改 造 箇 所 説 明 図

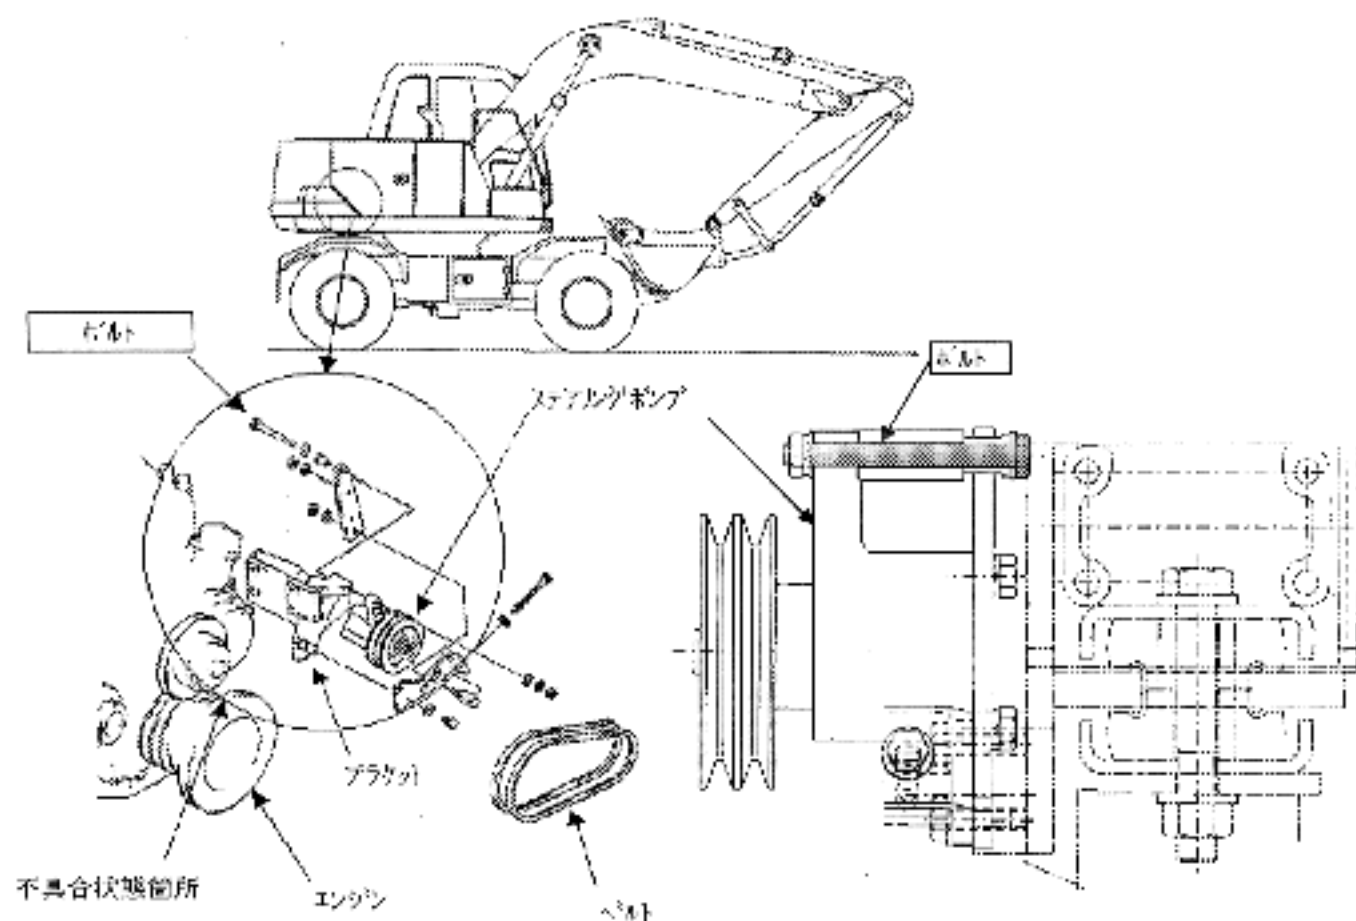
是等不適合箇所

かじ取り装置において、パワーステアリング・ポンプ取付金具の取付穴に加工不良のものがあり、そのままの状態で使用を続けると、パワーステアリング・ポンプ取付ボルトが緩み、最悪の場合、当該取付ボルトが折損しパワーステアリングの機能が損なわれ、確実なかじ取り操作ができなくなるおそれがある。

改善内容

全車両、当該ボルトを対策品と交換し、規定トルクで確実に締め付ける。

塗別

作業完了車はブラケットのボルト頭部近傍に白ペイントを塗布する。
